秦野市  
令和2年度工事技術調査業務  
報告書

令和3年1月19日

令和2年度南矢名陸橋橋りょう修繕耐震補強工事

写真1（施工写真）  
ホースの吐出口から  
生コンを落下

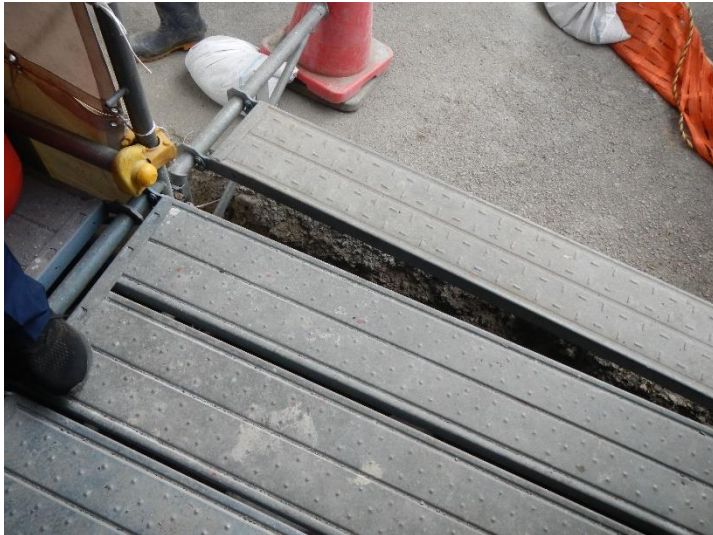
コンクリート標準示方書（土木学会）によると、生コンクリート打設時の配管等の吐出口から打込み面までの高さを 1.5m以下と定めている。これは、材料分離を防ぐためである。施工中の写真（写真 1）では、ポンプ配管が型枠内に挿入されておらず、この規程が守られていないようである。

- ① コンクリート巻厚を増す。
- ② 1回の打設高さを1.5m以下とする。
- ③ ポンプ配管を挿入する場所を決め、セパレータ等を取り付ける。
- ④ ポンプ配管の先端にサニーホースなどを取り付け、ホースを延長する。

現場として対応可能な対策を検討して実施していただきたい。

写真2  
入口に隙間あり

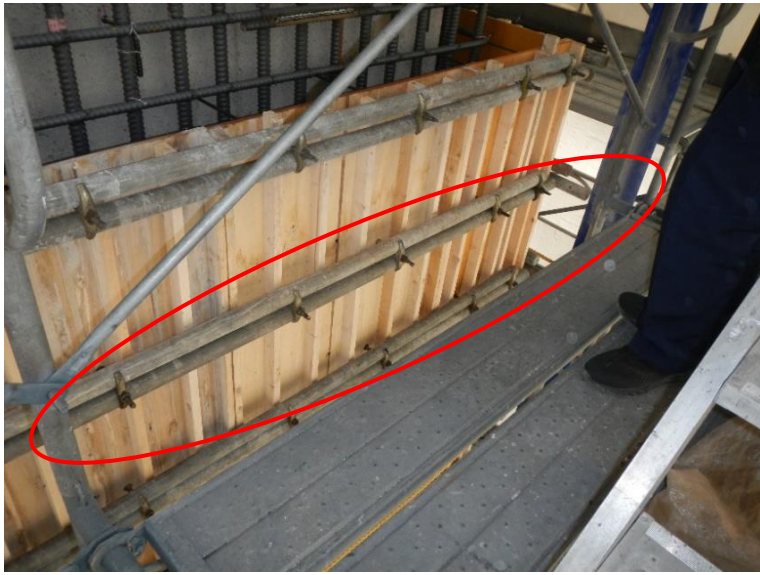
- ・ P 5 : 足場に隙間があり、躓きのおそれがある。(写真 2)
- ・ P 7 : 手摺・巾木・単管キャップが取り付けられ良好である。(写真 3)

写真4  
下棧がない

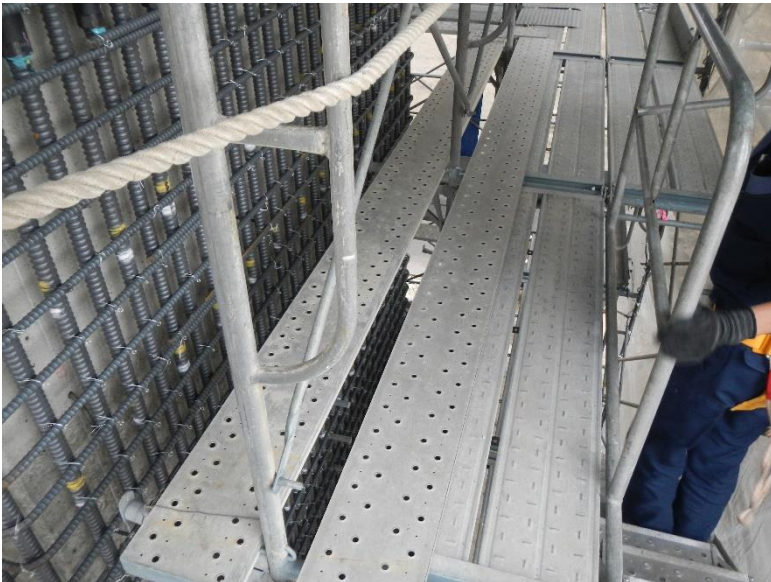
- ・ P 5 : 型枠作業の際支障となるため、一度親綱及びブラケット足場を撤去したが、再設置をしていない状態であり、転落の可能性がある。(写真 4)
- ・ P 7 : ブラケット足場が取り付けられ良好である。(写真 5)

写真7  
【改善例】  
ブラケット足場と  
親網あり

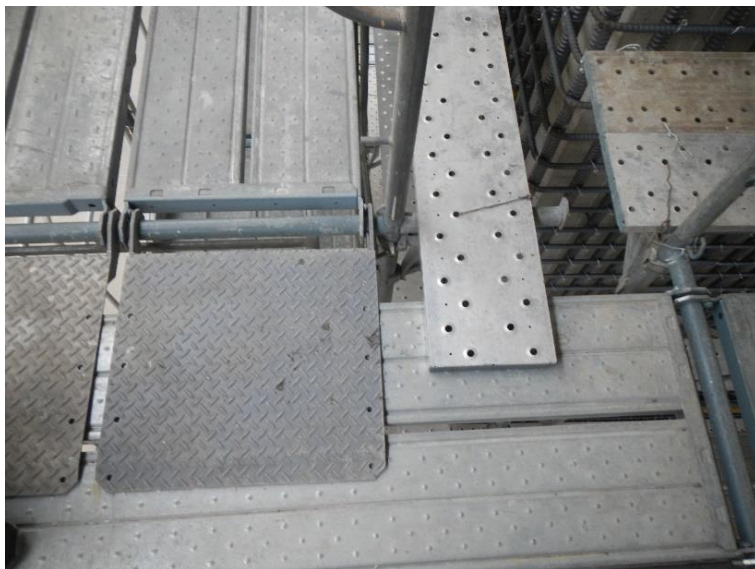
- ・ P 5 : 大きな開口があり、転落の可能性がある。(写真 6)
- ・ P 7 : ブラケット足場と親綱があり、転落の可能性は少ない。(写真 7, 8)
